Stellungnahme zum Siegerentwurf

wie in der Sondersitzung des Stadtrats besprochen, erhalten Sie hiermit eine
Stellungnahme zum Siegerentwurf für das Gelände am Inn-Stadt-Park.

Stellungnahme

Folie Parkplatzbestand (SEA vom 13.10.2020). Die Aufsummierung der einzelnen Positionen ergibt 1204 Parkplätze. Als Summe wird 984 angegeben.

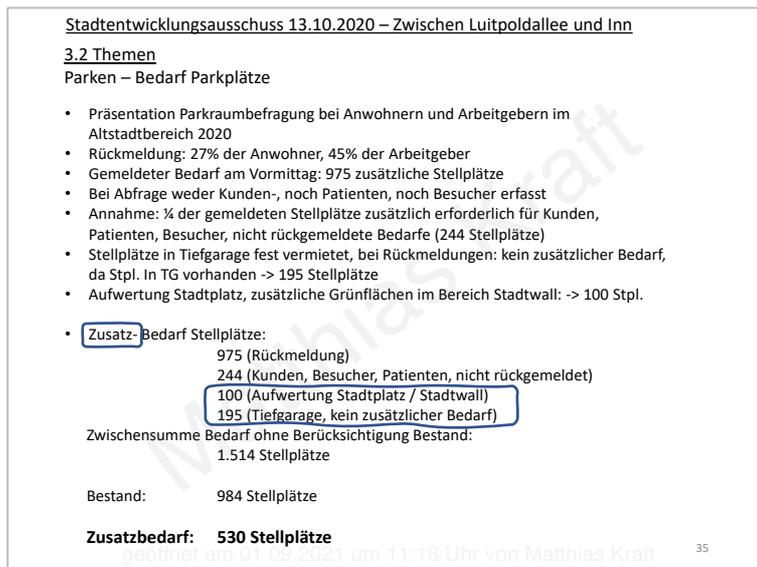
Bei der Bestandsaufnahme der vorhandenen Parkplätze weichen die Einzelpositionen um 220 Plätze von der genannten und später verwendeten Summe ab.

Folie zum Parkplatzbedarf (SEA vom 13.10.2020). Bedarf oder Zusatzbedarf?
Die angestrichelten Positionen sind nur unzureichend erklärt.

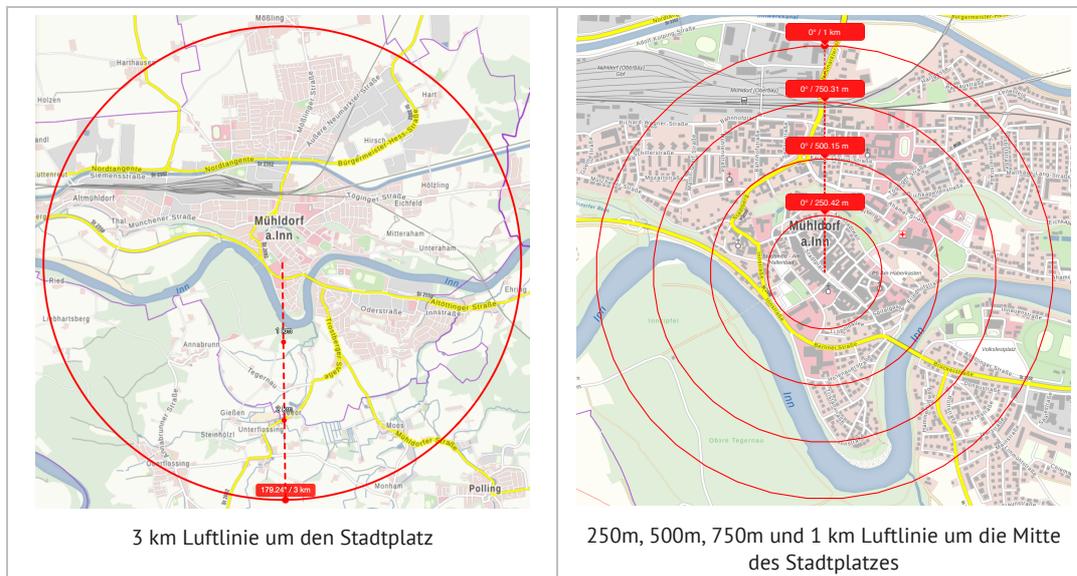
Die Folie zum Bedarf ist nicht schlüssig. Die „Aufwertung Stadtplatz / Stadt-wall“ sowie die Plätze in der Tiefgarage können dem Gesamtbedarf nicht hinzugerechnet werden, wenn die Befragung bereits den Gesamtbedarf ermittelt hat.

Zudem wurde, anders als in der Sitzung vom 23.05.2022 vom Bürgermeister dargestellt, ein Anteil des Bedarfs (244 Plätze) geschätzt. Hieran bestehen Zweifel: Alle Volljährigen und alle gemeldeten Gewerbe haben einen Fragebogen erhalten. Damit können an einer Adresse eine Vielzahl von Fragebögen eingegangen sein. Wenn hier nur ein Teil zurückgesendet wurde, spiegelt dieser dennoch den Gesamtbedarf der Liegenschaft wider. Unter diesem Aspekt ist die Rücklaufquote nochmals positiver zu bewerten. Mithin besteht für eine zusätzliche Schätzung kein Anlass.

Das zugrundeliegende Zahlenmaterial hält einer Belastung nicht stand. Es muss eine **erneute** fundierte und durch Experten begleitete **Erhebung des Bedarfs** erfolgen.

Im Folgenden halten wir einen Bedarf von $975 + 244 = 1.219$ Plätzen für eine plausible Arbeitsgrundlage, die auch den Widerspruch zur Zählung verringert. Bei einem tatsächlichen Bestand von **1.204** Plätzen ist der Mehrbedarf allerdings marginal.
